WST1-UG-57/021

Vorhaben Windpark Rustenfeld ("WP RF");
Stellungnahme zu Einwendungen

S T E L L U N G N A H M E

Abbildung 1: Dargestellt ist die Raumnutzung immatürer Kaiseradler im Raum Rustenfeld – Schusterbergen, auf der linken Seite jene Auswertung aus Schmidt & Nemeth 2016 und rechts jene aus der gegenständlichen Einwendung.

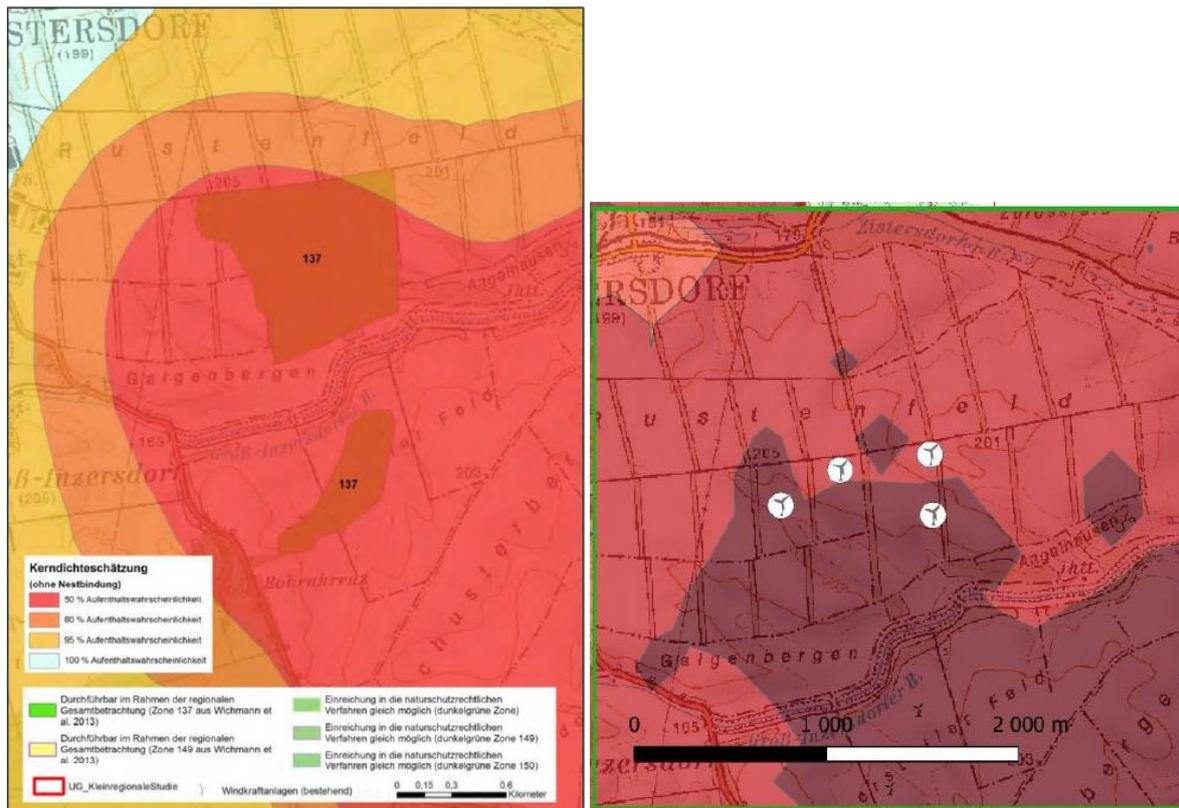
Die Umgebung der WEA werde aktuell von mind 5 Paaren genutzt. Der Projektstandort liege in einer von immaturren Kaiseradlern stark genutzten Zone. Durch das ggst Vorhaben steige die Gesamtbelastung und gehe wertvoller Lebensraum verloren. Wegen der hohen Nutzungsdichte müsse von einem erhöhten Kollisionsrisiko im Projektgebiet ausgegangen werden.

Die von BirdLife vorgelegte Telemetrieauswertung zeigt eindrücklich, welche Gebiete im Pannonikum durch immaturre Kaiseradler genutzt werden. Mittlerweile stammen die zugrunde liegenden Daten dieser telemetriebasierten Raumnutzungsauswertung von 58 verschiedenen Vögeln und über 3,6 Mio Datenpunkten über einen Zeitraum von 12 Jahren.

Es ist darauf hinzuweisen, dass bereits eine Auswertung aus dem Jahr 2016, die auf Daten zu immaturren Kaiseradlern basierte, ein ähnliches Bild zeichnete wie die aktuelle Analyse, die auf einem umfangreichen Datensatz beruht.⁸ Im Folgenden sind die beiden Auswertungen für nichtbrütende Kaiseradler dargestellt.

Es zeigt sich, dass das Vorhabensgebiet sowohl 2016 als auch 2023 randlich in einer wichtigen Nahrungsfläche immatürer Kaiseradler liegt.

Auf Basis der Daten von 2016⁹ – die sich kaum von jenen des Jahres 2023 unterscheiden – wurde der gegenständliche Projektbereich im Rahmen einer SUP geprüft und als Windkrafteignungszone ausgewiesen und wurden nach einer weiteren SUP die gegenständlichen Flächen als Gwka umgewidmet.

Insofern ergeben sich durch die Einwendung von BirdLife keine neuen Erkenntnisse hinsichtlich der grundsätzlichen Eignung des Projektgebiets als Windkraftstandort.

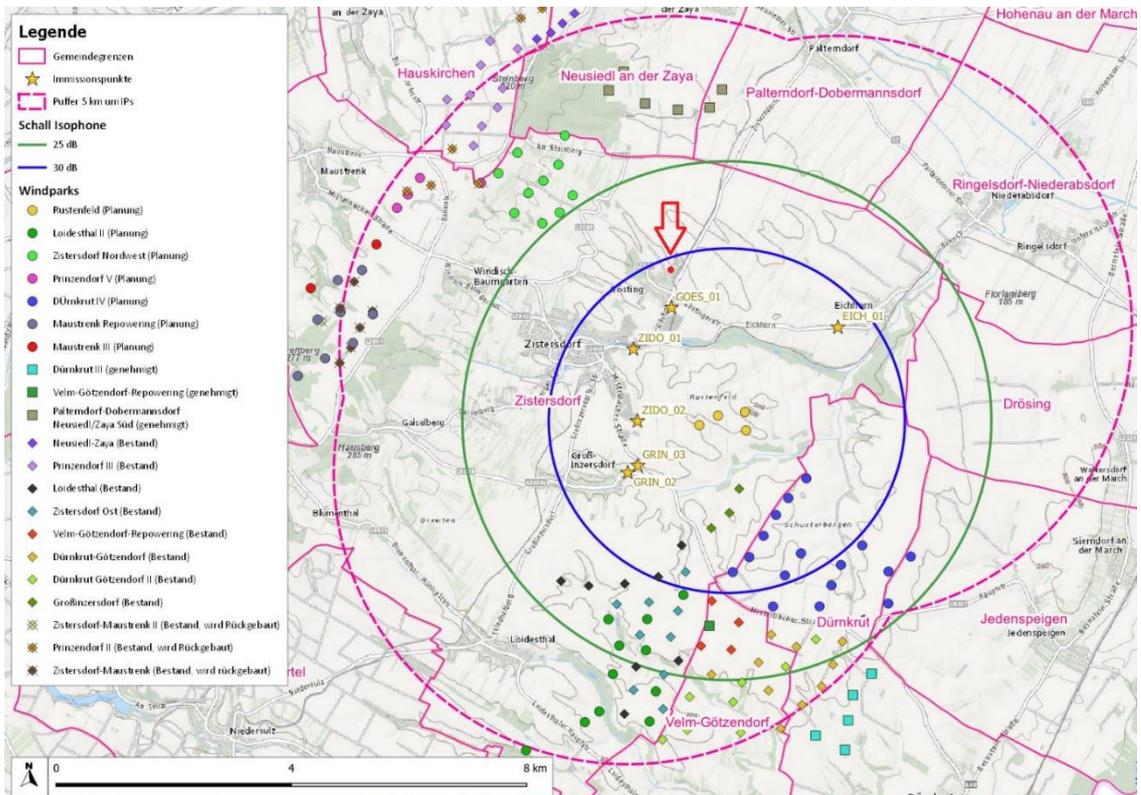
Herr Rudisch meint, der von den WEA verursachte Lärm werde in der Genehmigungspraxis nicht ausreichend berücksichtigt. Er befürchte negative Auswirkungen auf seine Gesundheit, wie zB Schlafstörungen, Schwindel, Übelkeit, Kopfschmerzen, Konzentrationschwierigkeiten, Herzrasen, Tinnitus, Angstzustände, Depressionen.

Das Schutzgut Lärm wird in den eingereichten Unterlagen im Teil D des Einreichoperats behandelt. Die Beurteilung wurde gemäß Stand der Technik durchgeführt. Es wird festgestellt, dass bei Umsetzung des Vorhabens bei Einhaltung der vorgesehenen Maßnahmen keine

In Bezug auf den Wohnort von Herrn Rudisch sei weiters angemerkt, dass es sich nicht um einen maßgeblichen Punkt für die fachliche Beurteilung handelt. Für diese wurden Immissionspunkte betrachtet, die deutlich näher am Projektgebiet liegen und damit logischerweise höhere projektspezifische Immissionen erfahren können. Da bereits an diesen exponierteren Immissionspunkten alle Schutzziele eingehalten werden, ist zu erwarten, dass diese an seinem Wohnort noch deutlicher unterschritten werden.

Zur Veranschaulichung dieses Wirkzusammenhangs findet sich anbei eine Übersichtskarte mit den betrachteten Immissionspunkten sowie der ungefähren Lage des Wohnorts von Herrn Rudisch.

Der Wohnort ist mittels rotem Punkt mit Pfeil gekennzeichnet. Der nächstgelegene Immissionspunkt, der betrachtet wurde, weist folgende ermittelte Schallimmissionen (ohne Berücksichtigung von Maßnahmen) auf:

Aus dieser Tabelle ist ersichtlich, dass bereits am IP GOES_01, der deutlich näher am Projektgebiet liegt, die Grenzwerte deutlich unterschritten werden.

SHADOW - Karte

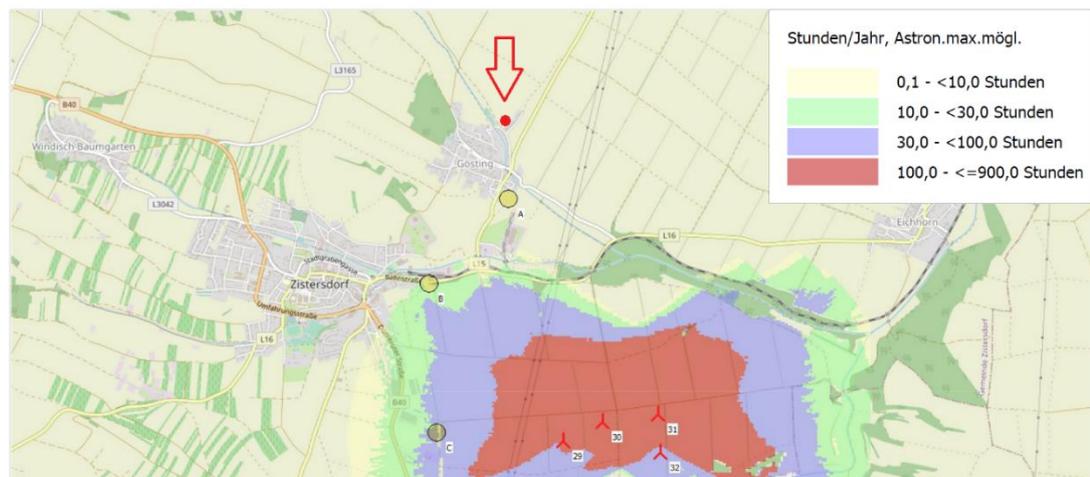
Herr Rudisch behauptet, der von WEA verursachte Schattenwurf werde in der Genehmigungspraxis nicht ausreichend berücksichtigt. Er befürchte negative Auswirkungen auf seine Gesundheit.

Der periodische Schattenwurf der geplanten WEA wird in Dokument D.03.03.00-00 berechnet und bewertet. Aus diesem geht hervor, dass unter Berücksichtigung von Maßnahmen (Abschaltungen zu gewissen Zeiten) alle Zielwerte an den exponiertesten Punkten im Untersuchungsraum eingehalten werden können.

Dazu sei angemerkt, dass sich der Wohnort von Herrn Rudisch außerhalb dieses Untersuchungsgebiets befindet. Aus diesem Grund kann eine unzumutbare Belästigung durch Schattenwurf in diesem Zusammenhang jedenfalls ausgeschlossen werden. Nachfolgender

Abbildung kann der maximale Schatteneinflussbereich, sowie der Wohnort entnommen werden (siehe D.02.03.00-01):
